HTTR 設工認(第 2 回及び第 3 回)補正に係る説明

令和 2 年 7 月 22 日

日本原子力研究開発機構 大洗研究所

第2回申請

第1図 スピーカーから最遠地点までの距離

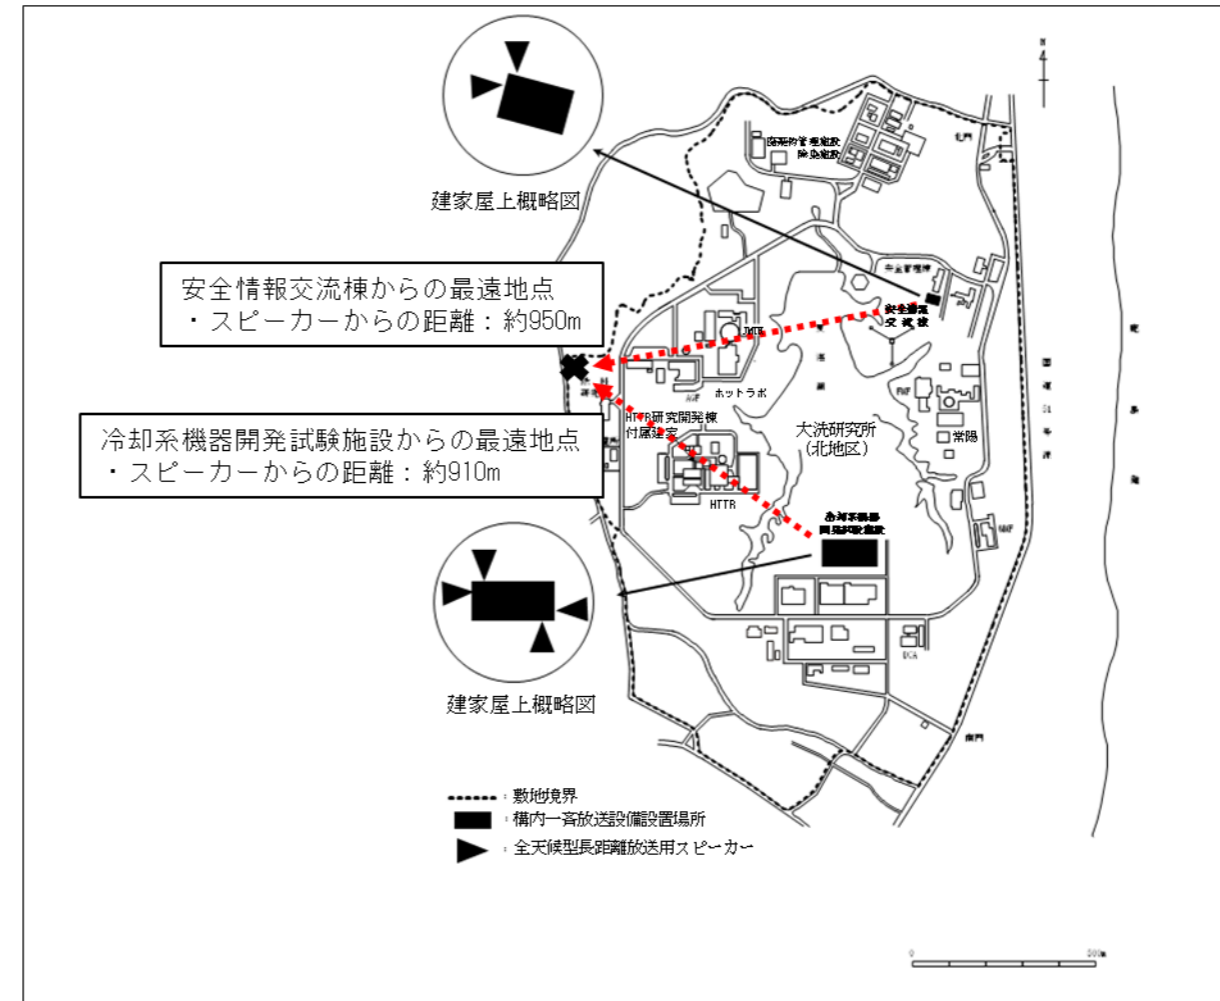
参考資料を
追加
